### DODATEK č. 2

**„Tělocvičná hala TJ Pouchov v Hradci Králové“**

**Změnový list č.: 02**

**Název Z.L.:** úprava základových k-cí, sanace pláně zpevněných ploch, změna napojení kanalizace, změna skladby podlahové a střešní k-ce

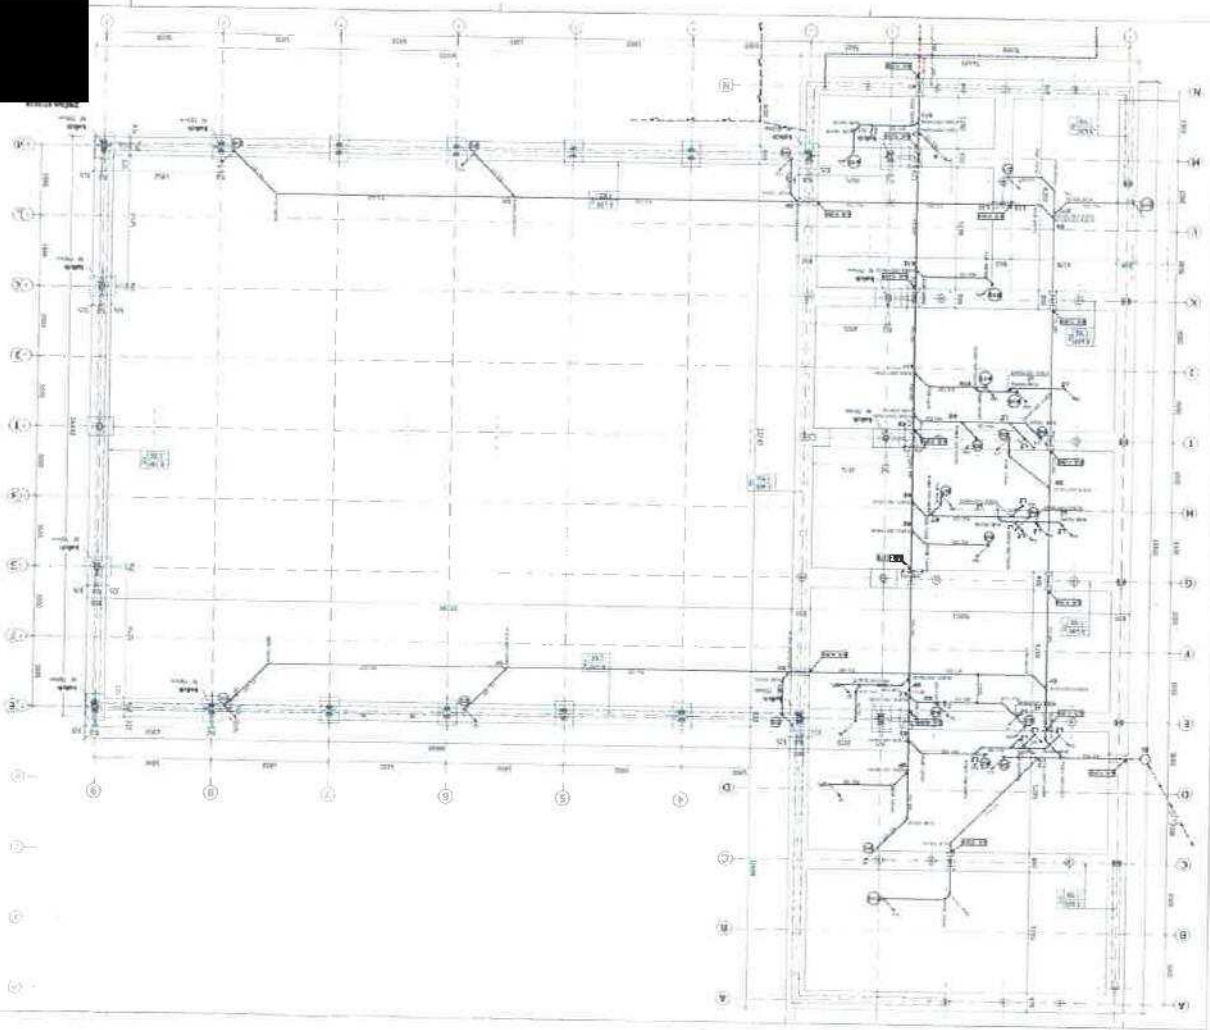
Úprava základových pasů s místě prostupů

Z důvodu změny založení objektu dle Z1) došlo ke kolizi ležaté kanalizace s nově navrženými základovými konstrukcemi. Z tohoto důvodu byla projektantem navržena úprava základových pasů (rozšíření pasů, změna uložení výztuže a dodatečné prostupy). Dále byl nutně z důvodu snížení hladiny podzemní vody vybudovat 3ks čerparich studní, díky kterým docházelo v době budování základových konstrukcí ke snížení hladiny podzemní vody.

K vašemu dotazu Vám potvrzuji, že úprava se týká pouze podkladního betonu u základových pásů, které nejsou na pilotových základech, zde platí postup dle PD.
